ERWÄGUNGEN ZUR UMWELTVERTRÄGLICHKEITSPRÜFUNG

GALLERIA DI BASE DEL BRENNERO – BRENNER BASISTUNNEL SE (BBT SE) ÄNDERUNG DER GENEHMIGUNG 2018

ÄNDERUNGEN DER STRECKEN- UND BAUWERKSPLANUNG DER EISENBAHNANLAGE

ZUSAMMENFASSUNG DER ERWÄGUNGEN

Ausschnitt Zufahrt; Quelle: [3] 01-H33-EP-002-KLP-Bo111-00090-42-Lageplan_Deponie ER

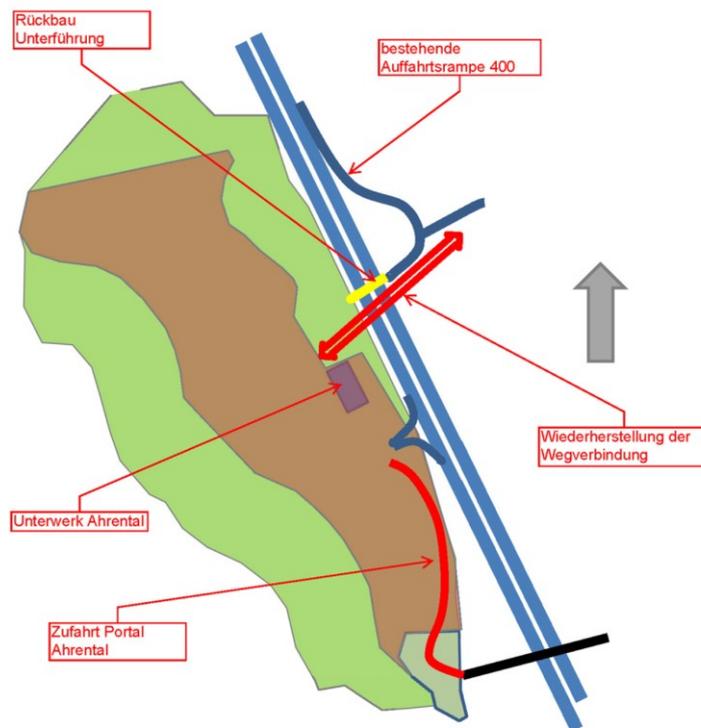
In den beiden Abbildungen werden die vorgesehen Änderungen nachvollziehbar dargestellt – die Veränderung der Deponiefläche Ahrental, die Schüttungen, die Anlage der Ausfahrt zur A 13, der Rückbau der Unterführung unter der A13 sowie auch die geplante – nicht im Verfahren zu behandelnde Überquerung der A 13.
